AG-SB-2016-01-B-DE – Austausch Ausgleichsbehälter MTOsport **Kategorie B**

GÜLTIG AB

16.02.2016

Abb.1: Blindstopfen

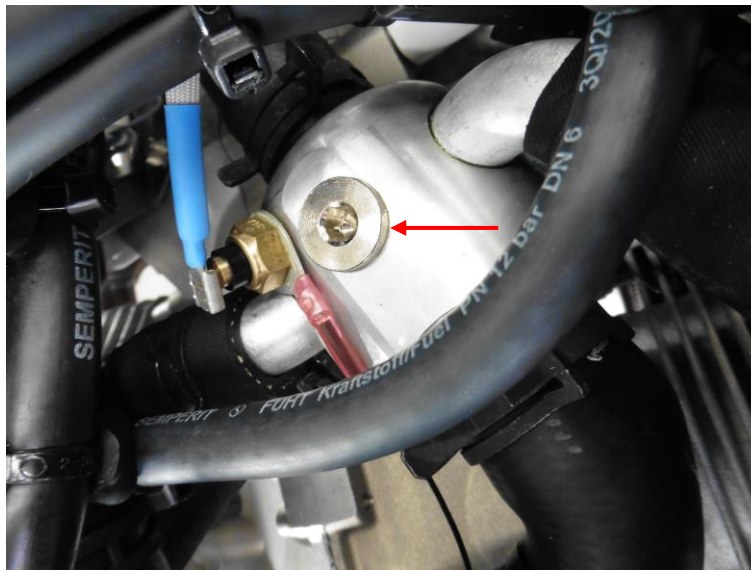
- 5 Den Schlauch zwischen Ausgleichbehälter und Wasserthermostat trennen.
- 6 Die Entlüftung mit einem Blindstopfen verschließen und Loctite 542 verwenden (Abb.1).
- 7 Die Leitung am höchsten Punkt des Kühlsystems trennen und das neue T-Stück einbauen (Abb.2)

Abb.2 Verbindung Ausgleichsbehälter und höchster Punkt am T-Stück

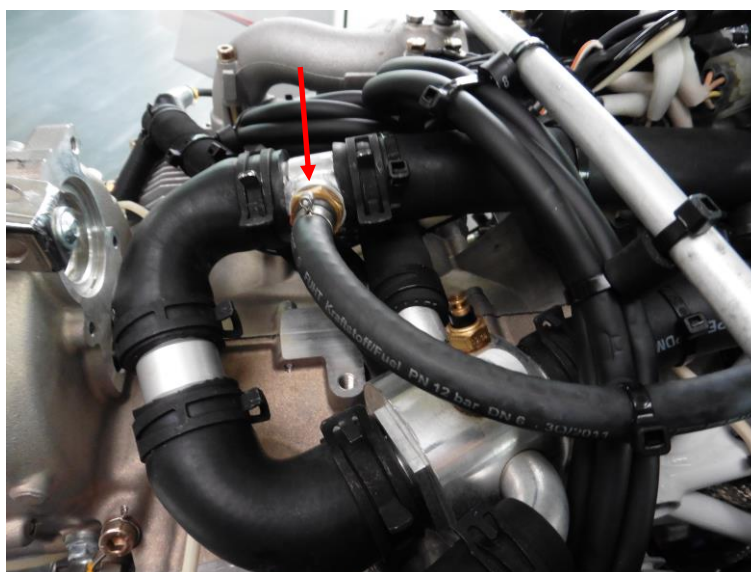
- 13 Ausgleichsbehälter mit neuen Schrauben, Scheiben und Muttern an Lasche montieren (Abb.5 und 6).
- 14 Den neuen Schlauch am Ausgleichsbehälter und am höchsten Punkt montieren und mit Einohrschellen befestigen. Scheuerstellen zu vermeiden! Mit Kabelbinder und Abstandshaltern fixieren. Abb. 2 zeigt den Bauzustand mit seitlichen Wasserkühlern und Lufthutzen und Abb.7 mit einem Wasserkühler hinten am Motor.

Abb.7: Verbindung Ausgleichsbehälter und Wasserthermostat.

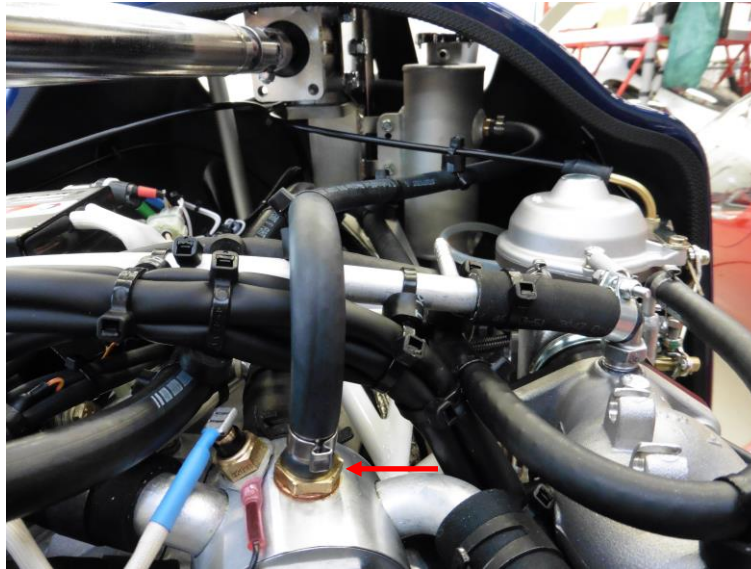
- 8 Den Schlauch zwischen Ausgleichbehälter und Wasserthermostat trennen. Wasserthermostat ist der höchste Punkt im Kühlsystem (Abb.7).

Abb.11: Füllmenge Kühlmittel

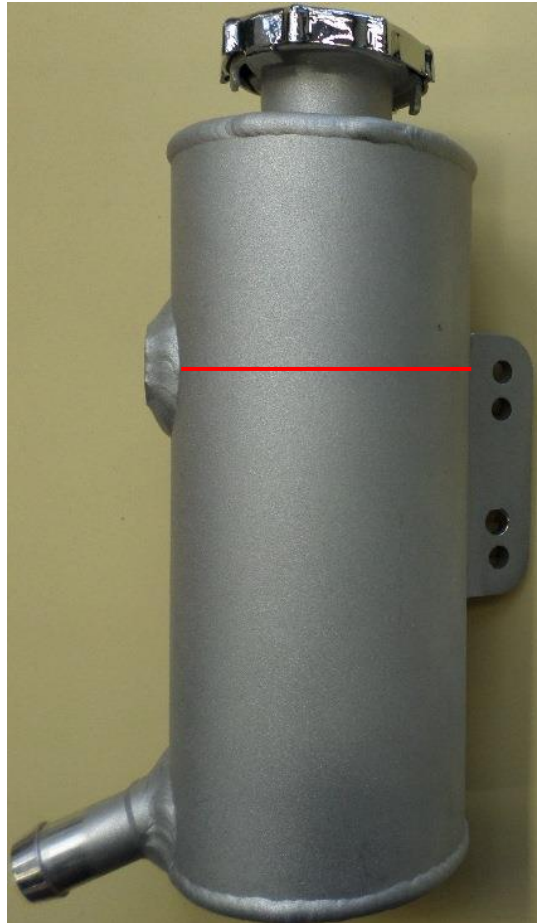
- 16 Installierte Bauteile sind einer Sichtkontrolle zu unterziehen.
- 17 Für Kühlmittelgemisch gemäß Kapitel 12-40-00 vorgehen.
- 18 Kühlmittel bis zum seitlichen Abgang füllen (Toleranz +/- 1cm). Gegebenenfalls Taschenlampe und/oder Spiegel verwenden (Abb.11).
